[改善箇所説明図]

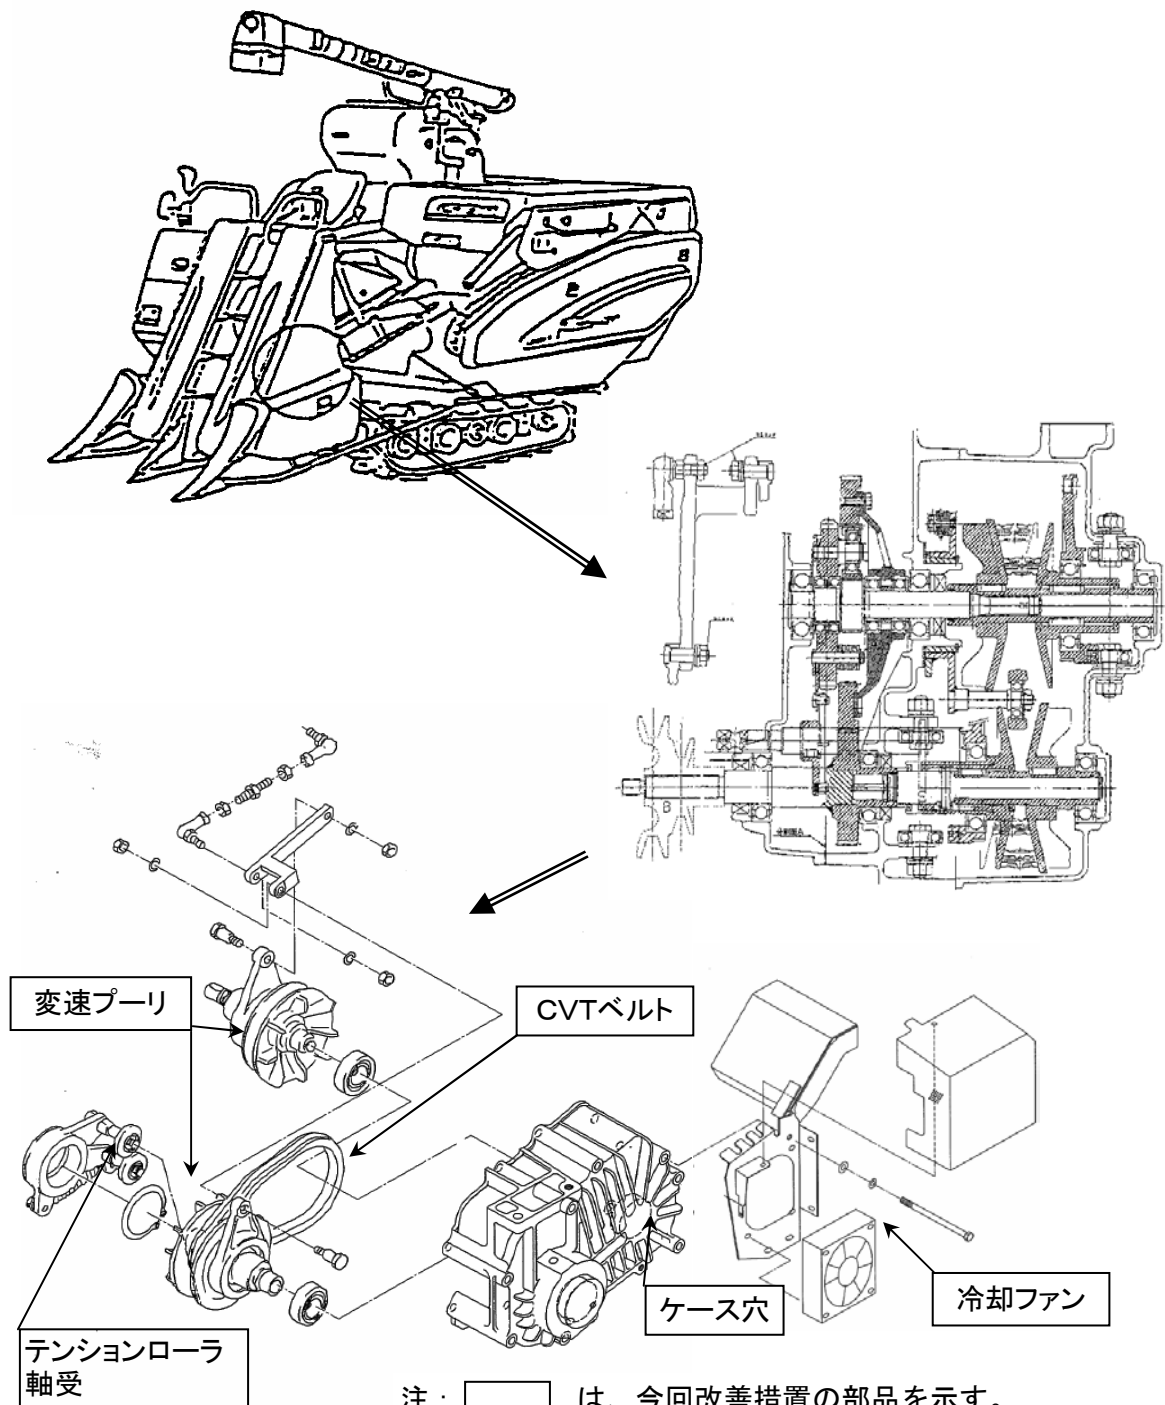
動力伝達装置の無段変速機（CVT）において、放熱性が不足しているため、圃場内作業の高負荷時にベルトが熱変形し滑りが発生するものがある。そのため、そのまま使用を続けると、変速機内が異常高温になり、変速プーリが油切れを起こし焼付き、主変速レバーの操作ができなくなる又はベルト張力を調整するテンションローラの軸受が油切れを起こし焼付き破損して、ベルトの破損により、走行できなくなるおそれがある。

全車両点検し、ケース穴および冷却ファンがないものは、ケースを対策品に交換し、冷却ファンを追加する。また、テンションローラの軸受を新品と交換するとともに、テンションローラ、変速プーリ及びベルトを点検し、摩耗している部品は新品と交換する。

CVTベルト変速装置のケース側面に黄色ペイントを塗布する。
